Datum: 21 juli 2026
Team/teamonderdeel: Stedelijke Ontwikkeling

Voorstel aan de raad

Onderwerp: Vaststelling TAM-Omgevingsplan Verkabeling Almelo-Mosterdpot Almelo-Tusveld
Portefeuillehouder: J.M. van Rees

Figuur 1 Verbeelding bij het ontwerp

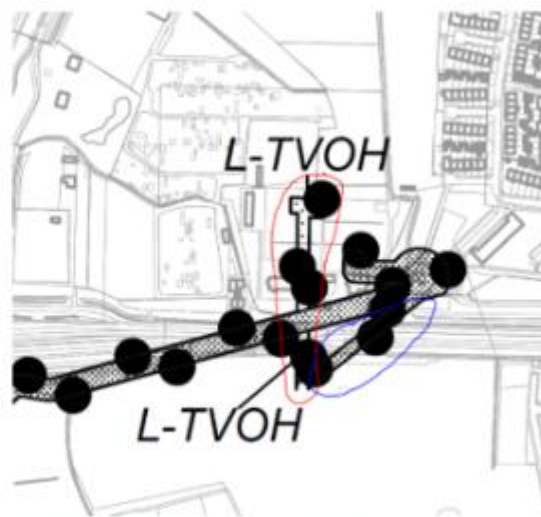
Op verzoek van TenneT vindt een ondergeschikte wijziging plaats ivm het tracé nabij het hoogspanningsstation aan de Wierdensestraat 157h (Almelo Mosterdpot).

Door een aanpassing op het hoogspanningsstation Almelo Mosterdpot is het technisch niet meer mogelijk om de kabelverbinding tussen Almelo Mosterdpot en Hengelo Weideweg via de zuidzijde van het hoogspanningsstation aan te sluiten, maar moet dat aan de oostzijde. Hiervoor moet het omgevingsplan deels worden aangepast. Zie hiervoor de uitsnede van de verbeelding hieronder ter hoogte van het hoogspanningsstation Almelo Mosterdpot aan de Wierdensestraat 157h (was/wordt). Dit kan met onderhavige aanpassing van het TAM-omgevingsplan worden aangepast en heeft geen gevolgen voor de omgeving. Het aangepaste tracé ligt geheel in de openbare ruimte (ondergronds).

Zie hieronder het verschil in het tracé tussen de planverbeelding van het ontwerp en de vaststelling van het TAM-omgevingsplan. De bestemming van de percelen met de rode omlijning wordt verplaatst naar de percelen met de blauwe omlijning.

- Bestemmingsvlak dubbelbestemming Leiding - Ondergrondse hoogspanningsverbinding; een gedeeltelijke verruiming ter hoogte van de Wierdensestraat 157h (Mosterdpot)

- Bestemmingsvlak dubbelbestemming Leiding - Te vervallen ondergrondse hoogspanningsverbinding; een gedeeltelijke verruiming ter hoogte van de Wierdensestraat 157h (Mosterdpot).
